APPROVED	CHECKED	DRAWN	TITLE	外観図	MATERIL	DATE	2018/9/12
藤岡	柳原	河相	TYPE	GOP-LT70A	FINISH	SCALE	
ISHIIHYOKI		DWG. No.	C17601A-X101		B	mm	0 10

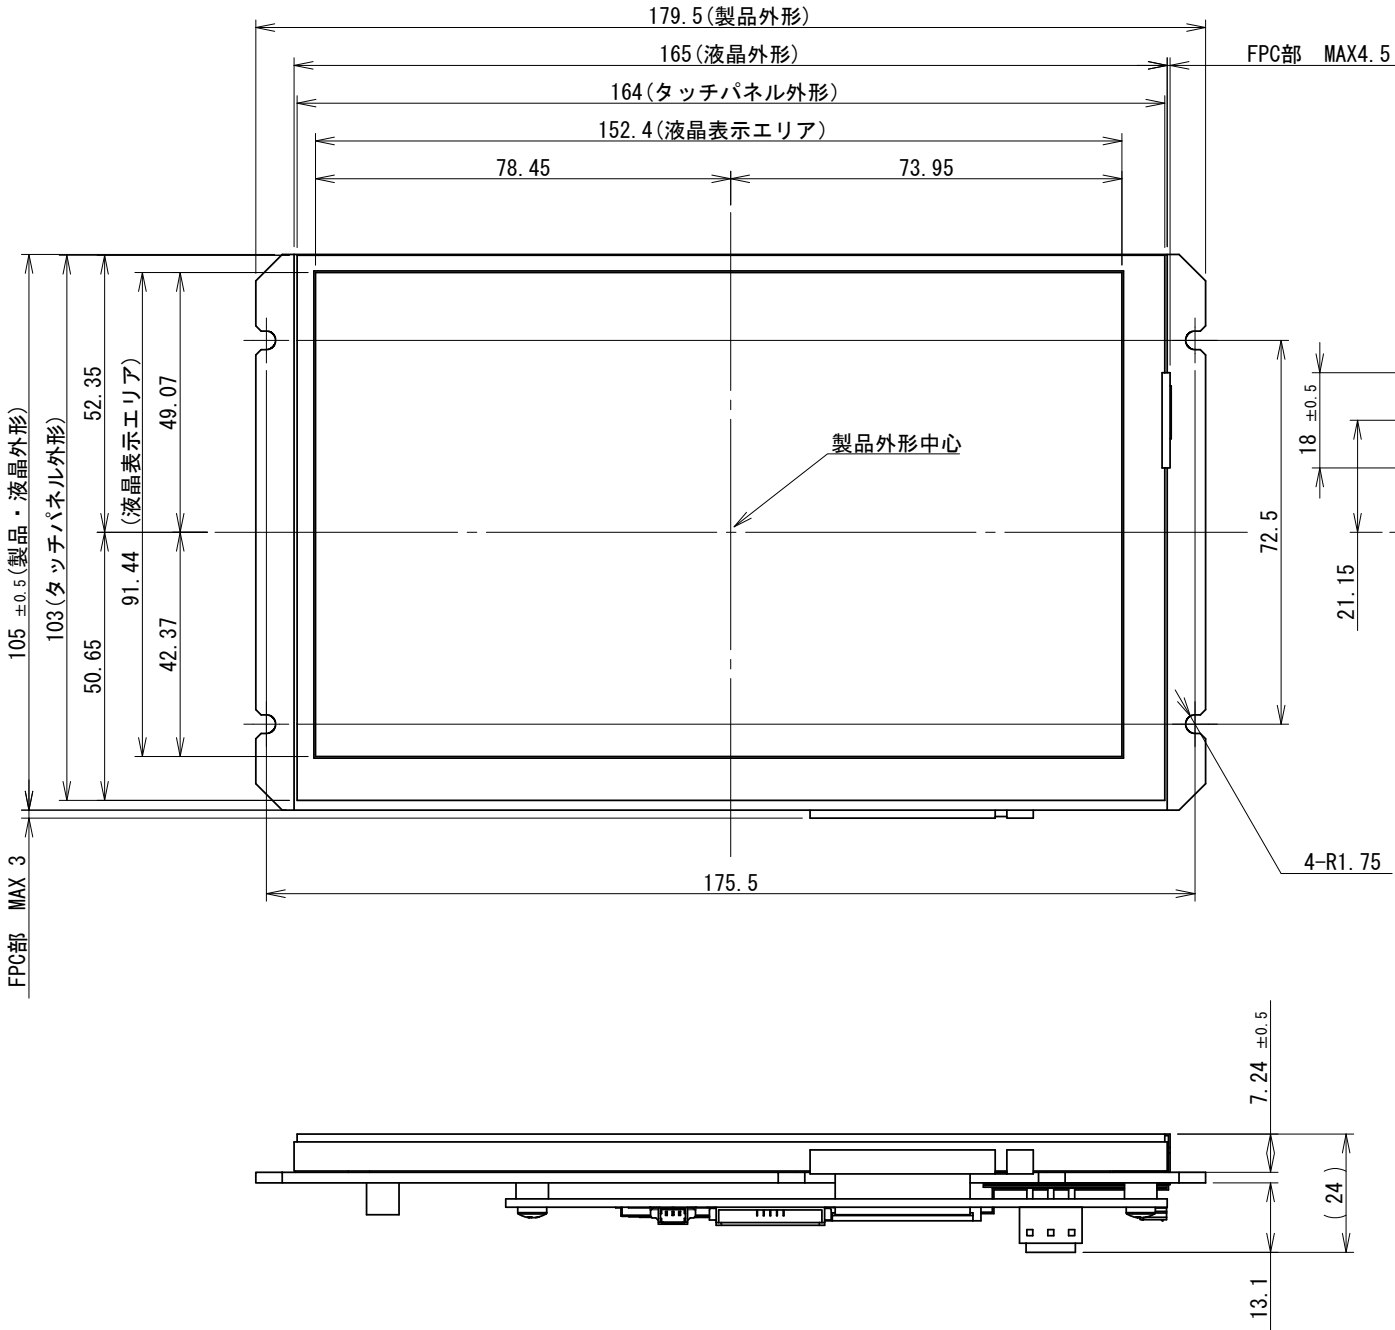
Rev. No.	Rev. Rea.	DESCRIPTION	DATE	APPROVED	DRAWN
A	B	板金の保守対応用角穴位置の変更	2019/07/26	藤本	河相
B	D	誤記修正 (CN4の寸法を中心より水平方向に62.5mmから60.5mmに修正)	2019/11/14	藤本	河相
